改善箇所説明図

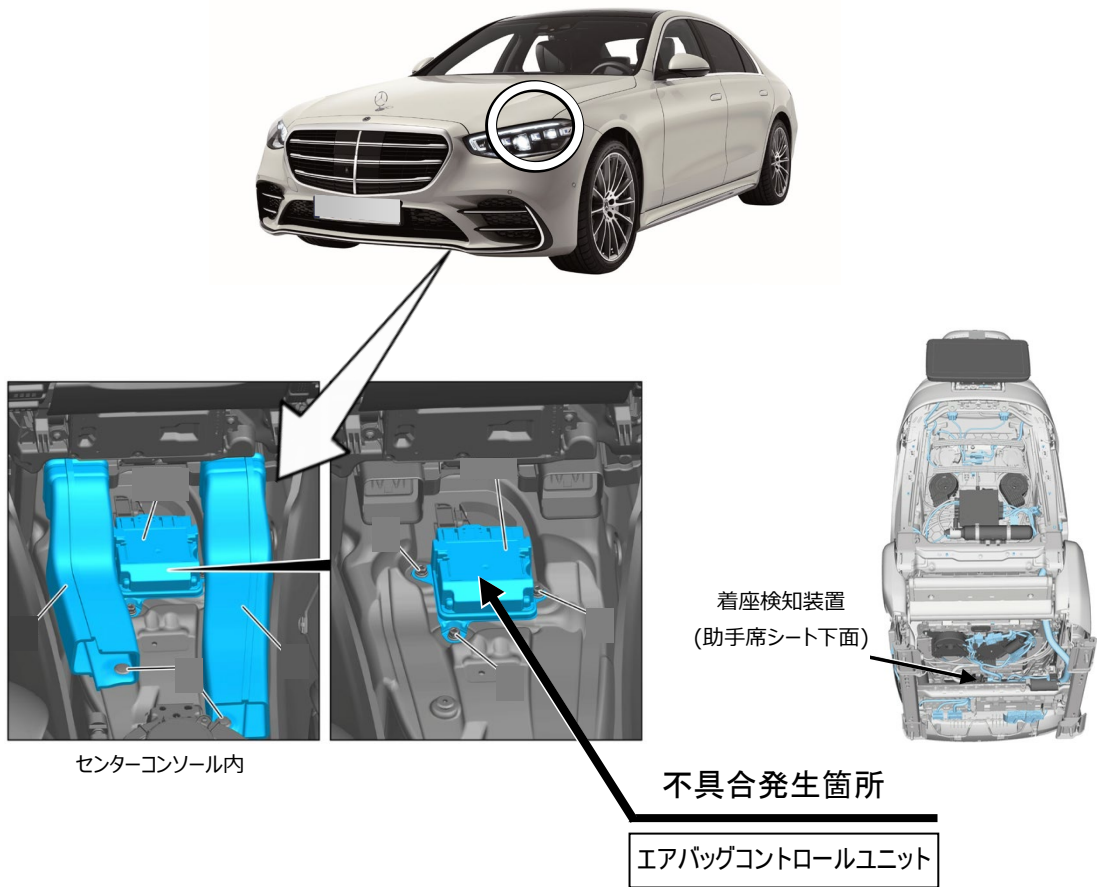
注: は対策プログラムに書き換える部位を示す

助手席の着座検知装置において、エアバッグコントロールユニットの制御プログラムが不適切なため、作動が停止することがある。そのため、人が着座しているにもかかわらず着座を検知しないため、衝突時にエアバッグが展開しないおそれがある。

全車両、エアバッグコントロールユニットの制御プログラムを対策プログラムに書き換える。
